CMD : 24-M5

**REGDOC-2.9.2,  
*Controlling Releases to  
the Environment***

Public Meeting

Submitted by:  
CNSC Staff

**Figure 1: Conceptual relationship between an upper value of normal operation for a nuclear or hazardous substance, an action level, and a licensed release limit.**

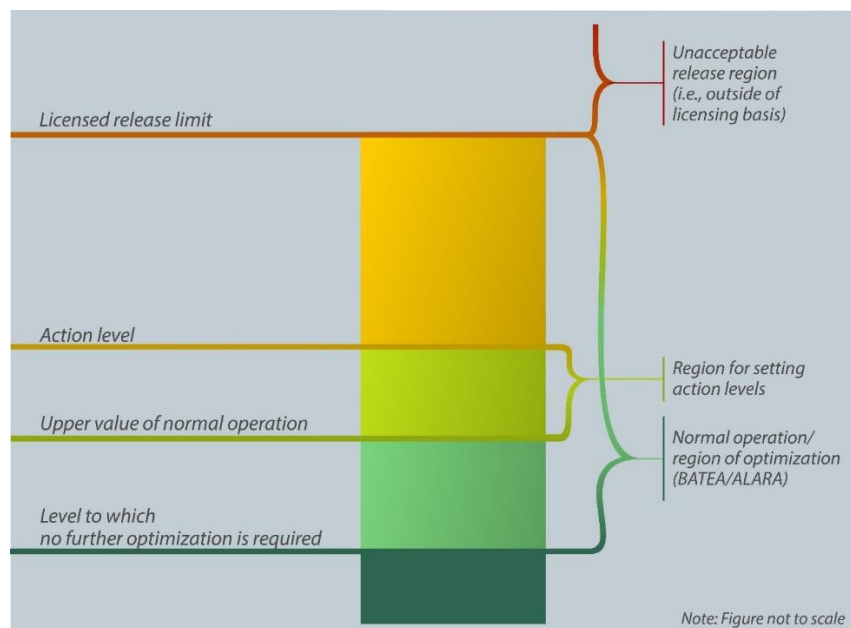
7.	CNA, OPG, Hydro-Quebec, Bruce Power, CNL, NB Power and Cameco.	Submit comments on section 2.1 and 2.1.1	<p><b>Industry Issue: Clarification</b></p> <p>The 1st sentence beneath Figure 1 could be interpreted to require optimization beyond 10 µSv/year. Previous sections refer to 10 µSv/yr as the “de-minimus” dose, representing levels in which no further regulatory control is necessary. As written, this introduces the potential for misapplication of the optimization principle – or misinterpretations of the requirements by licensees or other stakeholders.</p> <p><b>Suggested Change:</b></p> <p>Revise to read, “...doses approximating 10 µSv/year are recommended as the level below which further optimization and application of BATEA is no longer necessary”</p>	<p>Text Moved to Appendix B</p> <p>Text will be updated to read,</p> <p>“When applying the concept of optimization to establish licensed release limits, modelled doses approximating 10 µSv/year are recommended as the <del>lower boundary for requiring</del> level below which further optimization and application of BATEA is no longer necessary.”</p>

**Figure 2: Release performance data for a quantity or concentration of a sample nuclear or hazardous substance over time**

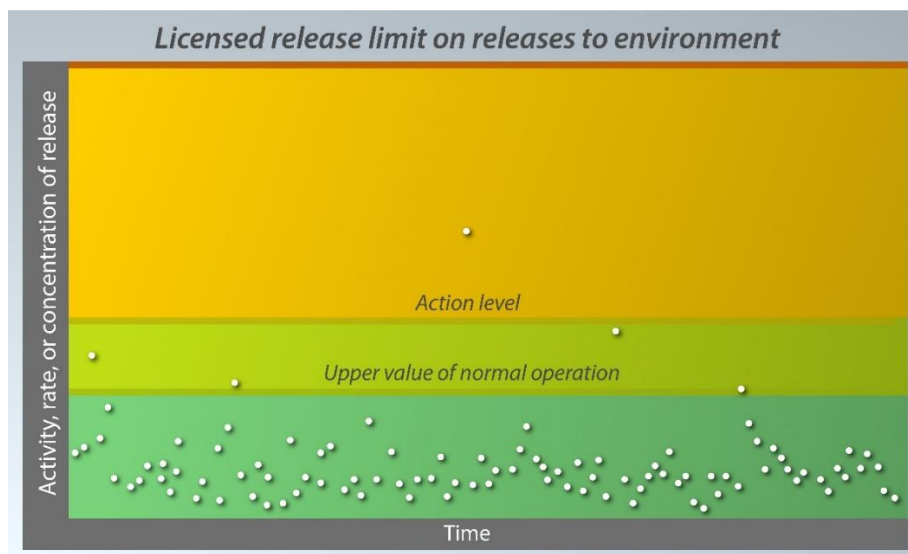
12.	CNA, OPG, Hydro-Quebec, Bruce Power, CNL, NB Power and Cameco.	Submit comments on section 2.2	<p><b>Industry Issue: Clarification</b>                      As per Theme #2, Figure 2 is very similar to Figure 1 in CSA N288.8-17 and should be referenced for consistency. There are two different regions in Figure 2 that describe normal operations – “upper value of normal operation” and “Normal Operation/region of optimization (BATEA/ALARA),” which may create confusion.                      Figure 2 shows that the “maximum predicted design release” should be the same as the licensed release limit.” This is not practicable as the maximum of normal operations likely falls between the upper value of normal operations (e.g., 95th percentile) and the action level based on N288.8-17. This would result in a licensed limit below the action level.</p> <p><b>Suggested Change:</b>                      Revise Figure 2 to align with Figure 1 in CSA N288.8-17 and reference this</p>	<p>These figures are not entirely the same.</p> <p>Appendix B.2 has now been created to describe the relationship between environmental release targets, maximum predicted design release, and licensed release limits.</p> <p>For clarity, the term “maximum predicted design release” has been removed from Figure 2.</p>

19.	CNA, OPG, Hydro-Quebec, Bruce Power, CNL, NB Power and Cameco.	Submit comments on section 2.2.3	<b>Industry Issue: Clarification</b> Section 2.2.3 (3rd bullet at the top of page 13) and Section 6 (page 29, 2nd paragraph) state that exceeding an action level "may indicate a deviation from normal operation." This is inconsistent with Figure 2 where the range of normal operation covers any action level exceedance below the licensed release limit. Although an action level exceedance could be a deviation from normal operation, this would have to also exceed the licensed release limit and, therefore, should more accurately be called a licensed release limit exceedance.  <b>Suggested Change:</b> For clarity, delete the 3rd bullet in section 2.2.3 beneath “Exceeding an action level”: Amend the 2nd sentence of the 2nd paragraph in section 6 to read, “Exceeding an action level signals a potential reduction in the effectiveness of the program and/or control measure(s)	No Change.  An action level exceedance, may indicate a deviation in normal operation, and serves as a yellow light (warning) to conduct an investigation to determine whether a loss of control has or may potentially occur, before it does.  This is consistent with Figure 2 and the color-coding in Figure 2.
